Modulo per la presentazione delle osservazioni per i piani/programmi/progetti sottoposti a procedimenti di valutazione ambientale di competenza statale

Oggetto: Codice procedura 10847 - Costruzione ed esercizio di un impianto di produzione di energia elettrica da fonte eolica "FIORA" di potenza nominale pari a 52,8 MW, da realizzarsi nel comune di Manciano (GR) e delle opere ed infrastrutture connesse

ALLEGATO n1 OSSERVAZIONI IMPIANTO EOLICO INDUSTRIALE "FIORA" COMPOSTO da n. 4 immagini e 4 pagine. IMMAGINE n. 1

Analisi degli Impianti Eolici Esistenti e in Progetto

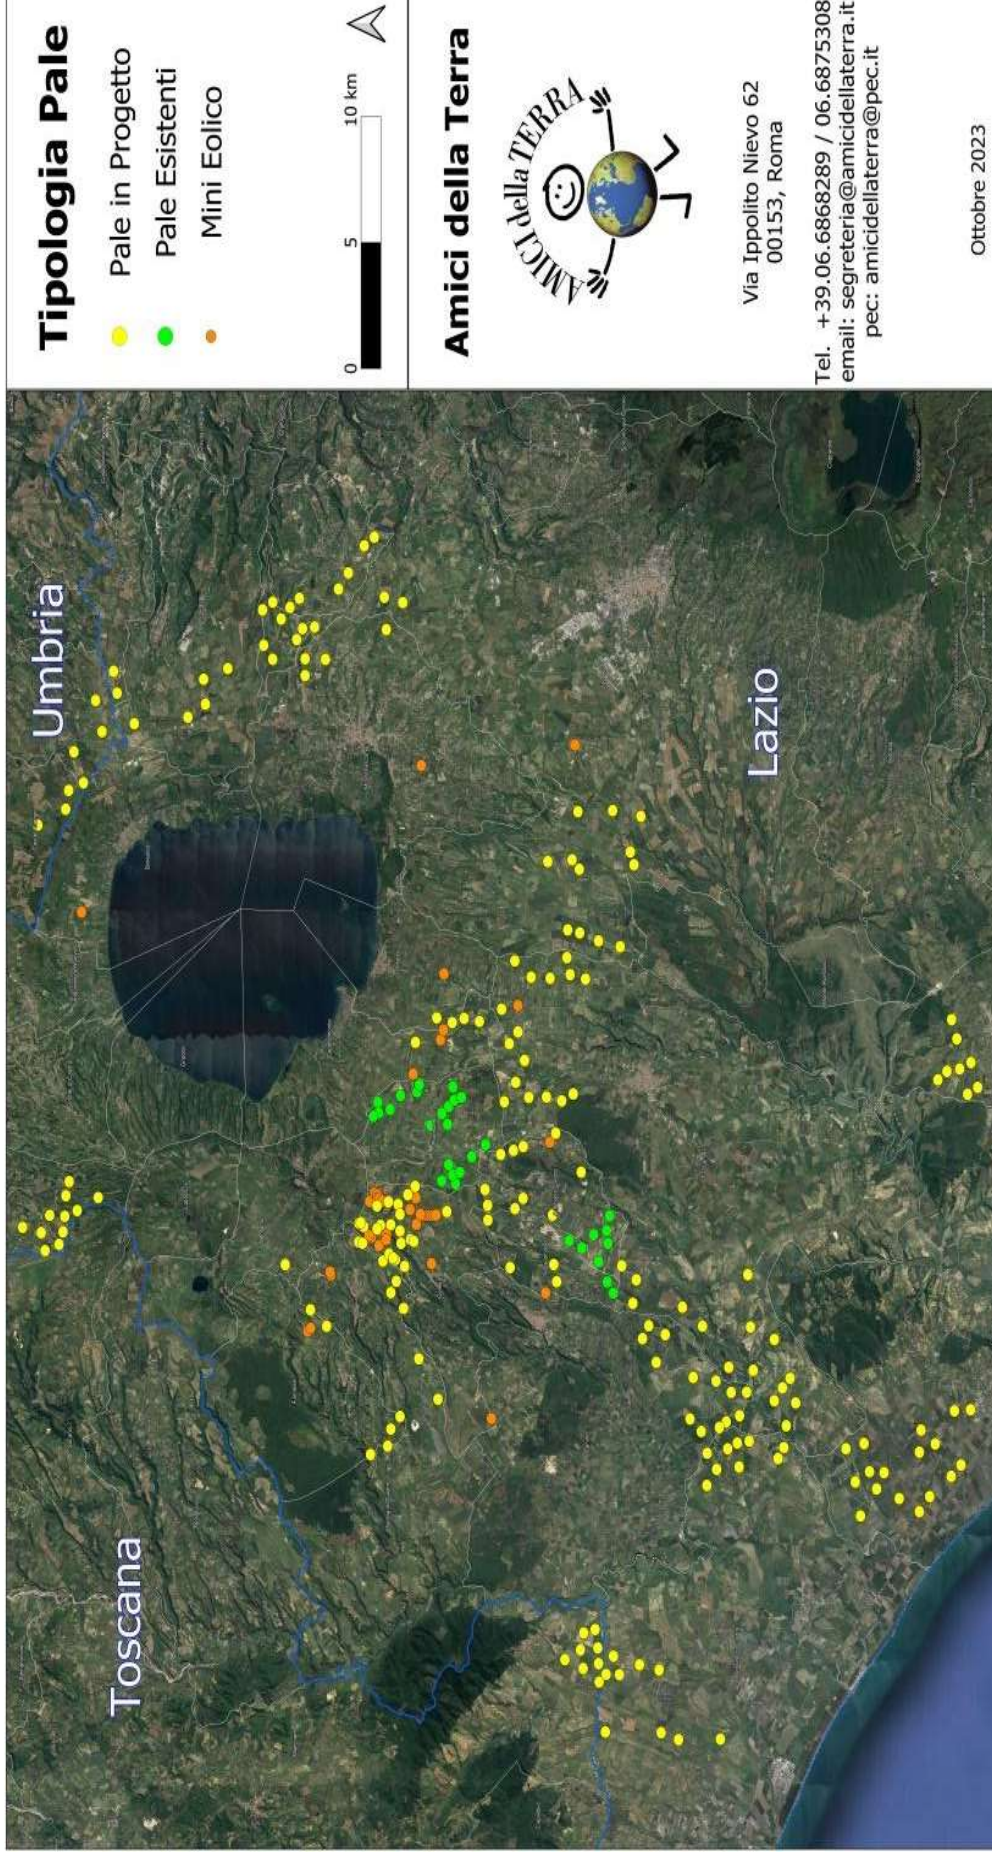
3) OSSERVAZIONE: CUMULO e SATURAZIONE IMPIANTI FER NELLA PROVINCIA di VITERBO, IN PARTICOLARE NEL COMUNE DI MONTALTO DI CASTRO E NELLA ZONA A CONFINE CON IL COMUNE di MANCIANO che SI TROVANO NELLO STESSO BACINO VISIVO.

La zona in cui in cui è stato progettato l'eolico Fiora è già occupata da diversi centinaia di ettari di impianti fotovoltaici già esistenti e in procedura VIA al Mase e alla Regione Lazio così come da diversi progetti di impianti eolici industriali (vedi Allegato Osservazioni immagini nn. 2,3 e 4. L'impianto eolico Fiora, pur trovandosi in Toscana ma nello stesso bacino visivo del territorio limitrofo laziale ed a poche centinaia di metri da una zona già estremamente satura del Lazio, andrebbe ad appesantire una situazione già *critica per la sostenibilità ambientale.*
